2020 年 6 月

尊敬的客户

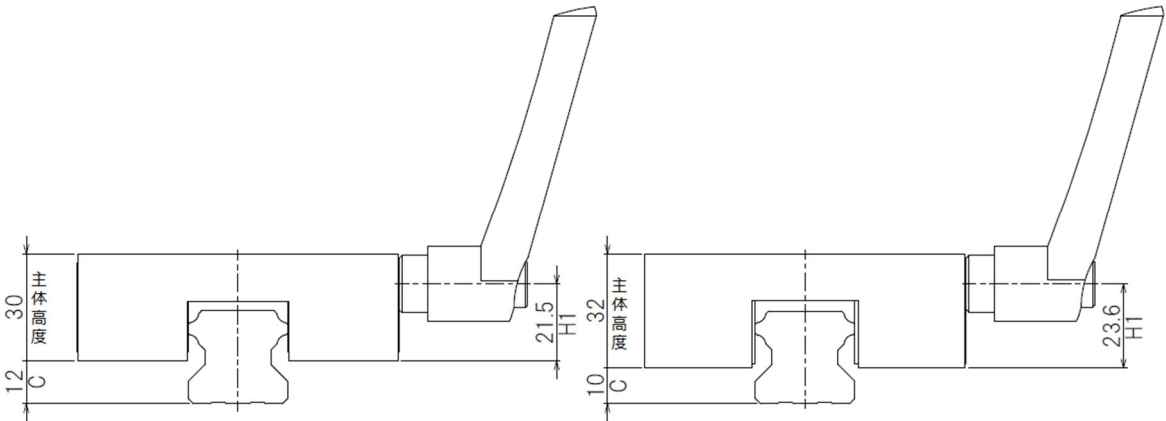
图 1. 规格变更前

图 2. 规格变更后

【变更时间】
